淀川水系流域委員会ニュースレターNo.56

2008年3月発行

淀川水系流域委員会

ニュースレター

図2.1 高時川中下流部の状況

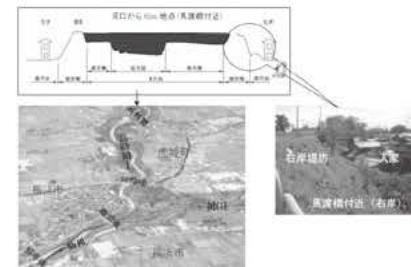
姉川・高時川の中下流部は天井川となってしまっており、また堤防直下に人が連担していることから、浸水被害に対する地域の不安は大きく、このため関係市町、地域住民から浸水被害軽減の対策を早急に行なうことが強く求められています。

明治29年、大正10年の台風、昭和28年9月の台風13号、昭和34年9月の伊勢湾台風など多くの洪水被害が発生し、昭和50年8月の台風6号では、堤防端近くまで水位が達し危険な状態となりました。最近では、平成18年7月19日の梅雨前線による出水において水防団が活動し、警戒・土壠積み作業にあたっており、早急な治水対策が必要です。
